高速道路における逆走防止対策の推進に関する調査

＜結果に基づく通知＞

高速道路における逆走防止対策の推進に関する調査(概要)

通知日：平成29年7月7日
通知先：国土交通省

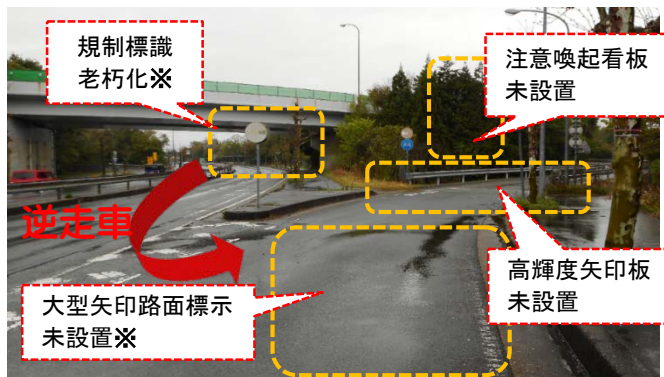
- ✓ ジャンクションの本線合流部から離れて高輝度矢印板が設置されている例(中央道岡谷JCT)
- ✓ ラバーポールの設置がゼブラゾーン起点から2本のみとなっている例(東海北陸道美濃IC)
- ✓ 対策完了後に逆走が発生している箇所あり(中央道岡谷JCT)

- 対策完了箇所であっても標識・看板等の設置位置を見直すなど、現地の状況に応じた有効な対策となるよう改善の実施

- 対策完了箇所でも引き続き発生した逆走事案について継続的に発生要因等を調査・分析、さらなる改善の実施

スマートICが設置された休憩施設の例
(道央道輪厚PA(下り))

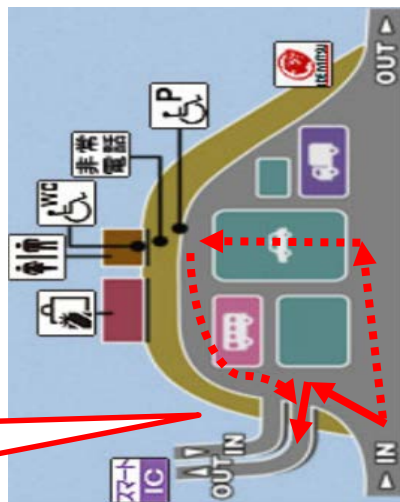
道内の調査対象サービスエリア等18か所中、スマートICが設置された2か所では、施設利用後にスマートICを利用することができない旨の周知等が行われておらず、逆走事案が発生するおそれがある状況(下図参照)がみられた。

- ✓ 休憩施設流入部に「施設の構造上、休憩施設利用後にスマートICを利用することができない(休憩施設利用後にスマートICを利用すると施設内で逆走となる)」旨の周知が未実施(輪厚PA下り、砂川SA下り)

実線が正しい利用方法。
点線のように、駐車エリアを利用した後にスマートICから出る行為は、逆走となる場合がある。
